Réf. DU :04/pfd/702177 (corr. : M. M. Resibois)  
Réf. CRMS : AA/KD/BXL40188\_629\_Regent\_Montoyer  
Annexe : 1 dossier

**Objet :** BRUXELLES. Carrefour du boulevard du Régent et de la rue Montoyer.  
Demande de permis d'urbanisme portant sur la mise en valeur du Palais des Académies l'aménagement des traversées piétonnes et cyclistes, l'abattage de quatre arbres, la suppression d'une bande de circulation et de zones de stationnement.

**Avis de la CRMS**

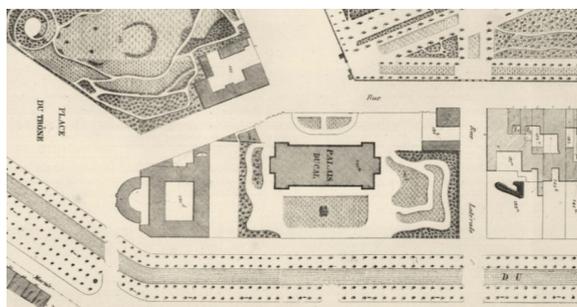
- le raccourcissement des traversées piétonnes et cyclistes par la suppression d'une bande de circulation ;
- l'aménagement de pistes cyclables de part et d'autre du carrefour ;
- l'agrandissement des bermes plantées centrales de part et d'autre du carrefour ;
- l'abattage de quatre arbres devant le Palais des Académies ;
- la suppression de zones de stationnement devant le Palais des Académies ;
- la mise en place de drapeaux et d'œuvres d'art.

En ce qui concerne l'amélioration de la perspective vers l'une des principales façades du Palais des Académies (dans l'axe de la rue Montoyer), le projet évoque deux options différentes fondées sur des logiques opposées, à savoir celle de la mise en valeur de la perspective patrimoniale du Palais depuis l'axe Montoyer, et celle de la continuité des plantations d'alignement des boulevards de la Petite ceinture.

La CRMS comprend bien évidemment que la mise en valeur de cette remarquable façade du Palais, similaire à celle tournée vers la rue Ducale, par le dégagement de la perspective peut rencontrer l'esprit de composition urbanistique de l'époque néoclassique. Le dégagement proposé pourrait en effet magnifier la perspective l'aboutissement de l'évolution de l'environnement du Palais, dans le sillage du percement de la rue Montoyer parfaitement dans l'axe du centre de l'édifice.
